DÉLIBÉRATION DU CONSEIL MUNICIPAL

N° 2024-36

URBANISME – Modification n°1 du PLU – bilan de la concertation préalable du public

Modification n°1 du PLU
-
Concertation préalable du public

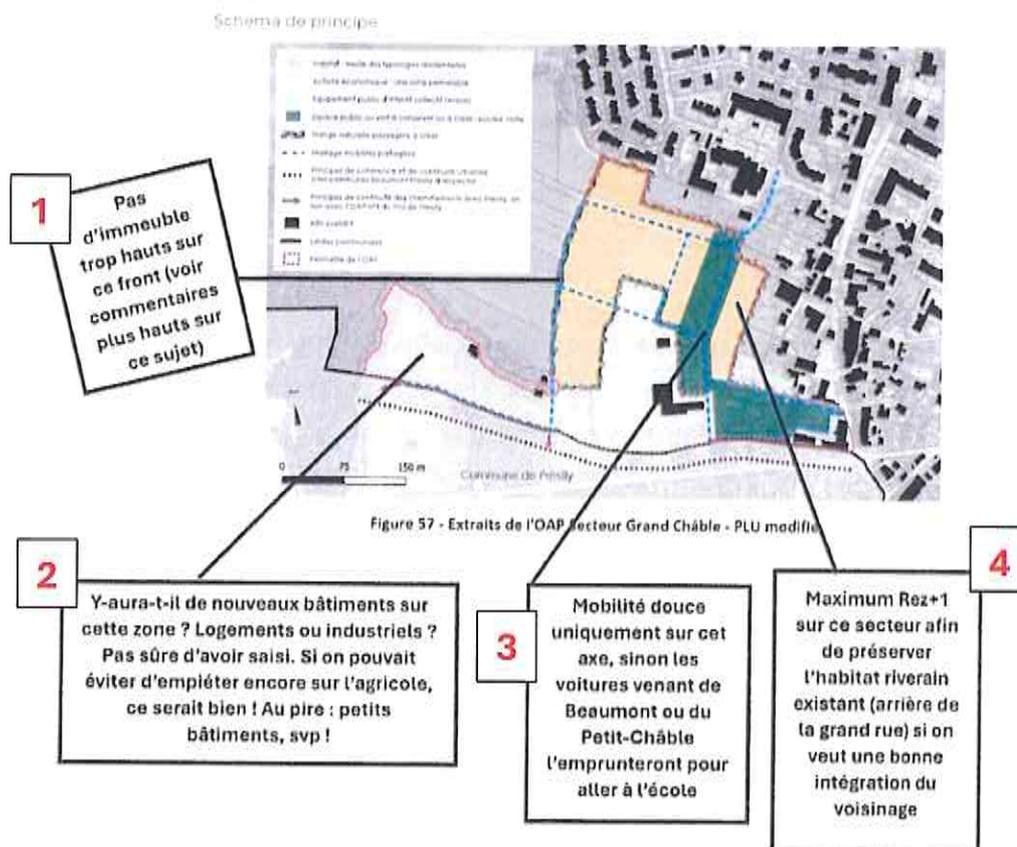
- Des observations ont été formulées sur le schéma de principe et sont reportées ci-dessous :

Sur le point n°1 : Voir réponse p.5

Sur le point n°2 : Ce secteur est déjà classé en zone 1Aux. Il n'y a pas de modification de zonage dans la présente modification. Ce périmètre reste donc destiné à accueillir des activités économiques.

Sur le point n°3 : Les axes de mobilité douce sont indiqués en bleu sur le plan. La zone verte correspond à une coulée verte à conserver. Ces axes vont permettre de dresser de nouveaux axes de déplacement permettant d'accéder à l'école et ainsi favoriser la création d'un parvis sécurisé devant l'école et le désengorgement de la rue Beaupré.

Sur le point n°4 : Une attention particulière sera apportée à ce secteur afin de permettre l'intégration du nouveau quartier dans la continuité des constructions existantes.

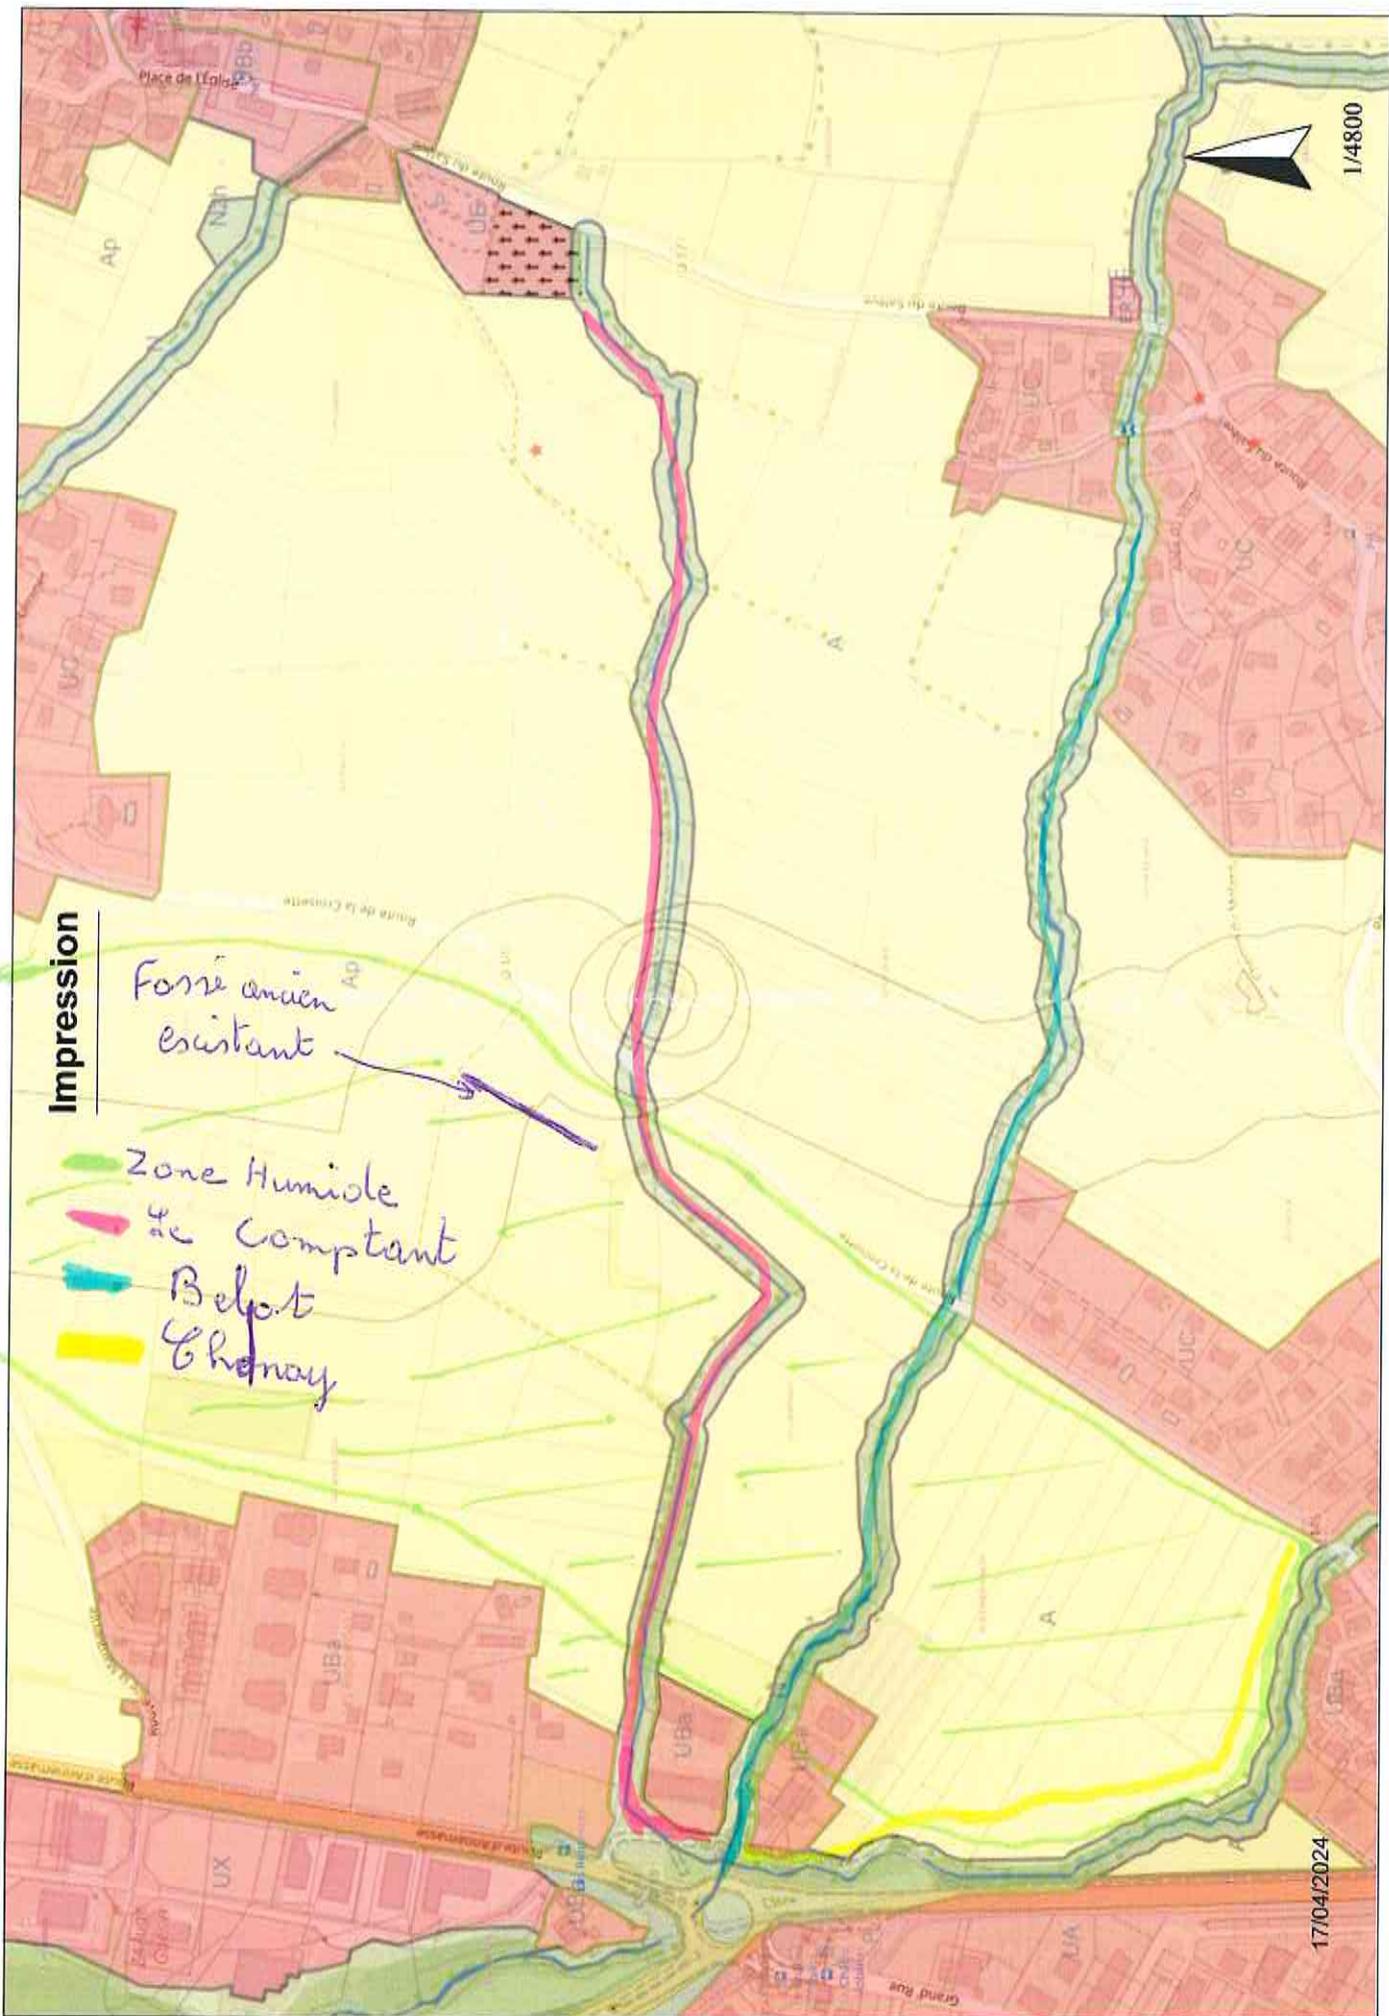
Projet pour faire une rétention d'eau sur la parcelle 256 au Comptant en zone A.

La première chose à faire serait de remettre en état le fonctionnement des ruisseaux.

Le Comptant : qui part depuis le cimetière traverse la route de la Croisette et arrive à l'entrée du lotissement Dégorges. Ce ruisseau avait une profondeur par endroits de 0,8 à 1 mètre, aujourd'hui on peut le voir sur des sorties de parcelles anciennes. Des arbres ont poussé dans le ruisseau ou des obstacles privés ont été créés, bien sûr qu'il ne faut pas supprimer la haie, mais il y aurait des racines à supprimer.

Belot : qui part de Jussy longe le chemin Jordan, traverse la route de la Croisette et arrive derrière la ferme Mabut, Bouillard. Ce ruisseau se déverse souvent dans le chemin lors de grosse crue au niveau de la maison Jordan traverse la route de la Croisette et se jette dans la zone agricole du Comptant.

Depuis la route de la Croisette, nombreux obstacles (palettes, détritiques...). Une fois que le ménage serait fait dans tout ça ; je pense qu'il y aurait beaucoup moins de débordements des ruisseaux.

Il ne faut pas oublier que toute la zone qui se situe en dessous de la route de la Croisette depuis la route de la Marguerite jusqu'au ruisseau des Chenay, il y a des nappes d'eau souterraines et de nombreux fossés existants et drainage encore en service peuvent en témoigner.

En parallèle de la mise en place de ce dispositif de rétention d'eau, la commune de Beaumont s'est engagée dans la rédaction d'un schéma de gestion des eaux pluviales (SGEP). A ce titre, la gestion des eaux de ruissellement fera l'objet d'une gestion globale à l'échelle de l'ensemble de la commune.

Malgré tout, les documents préparatoires du SGEP font état de la nécessité de mettre en place un dispositif de rétention sur la parcelle B256 afin d'absorber l'excédent d'eau pluviale qui arrive à cet emplacement.
